Poprawka nr 1

do projektu uchwały według druku numer 247

Dotyczy: uchwalenia miejscowego planu zagospodarowania przestrzennego obszaru „Soboniowice II”

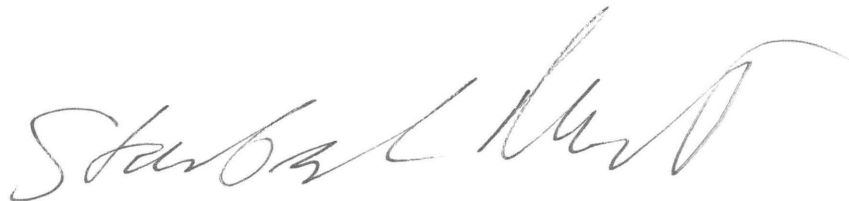
1. Likwiduje się fragment drogi KDD.1 na odcinku przebiegającym w granicy osuwiska 85800.
2. W wyniku wprowadzenia poprawki do projektu planu miejscowego wprowadza się odpowiednie korekty redakcyjne, graficzne, zmiany w treści i załączniku graficznym, doprowadzając do ujednoczenia i zapewnienia spójności z prawem proponowanego rozwiązania.

Ulica Geologów nie ma znaczenia strategicznego dla sieci drogowej miasta Krakowa. Nie wymaga połączenia z ul. Gruszczyńskiego, ponieważ stanowi jedynie drogę dojazdową do przyległych do niej posesji.

Na działkach nr 95/12; 96/7; 96/8; 96/9; 98; 119/1; 120/13; 120/6; 126; 127; 128/2 znajdują się czynne **osuwiska**. Roboty budowlane mogą spowodować uaktywnienie się czynnych osuwisk, a w konsekwencji osunięcie się drogi oraz osunięcie się budynków. Zabezpieczenie przed negatywnym wpływem inwestycji na osuwiska i ich zabezpieczenie będzie bardzo kosztowne, co sprawia, że nie ma ekonomicznego, ani społecznego sensu budowania oraz planowania tam drogi.
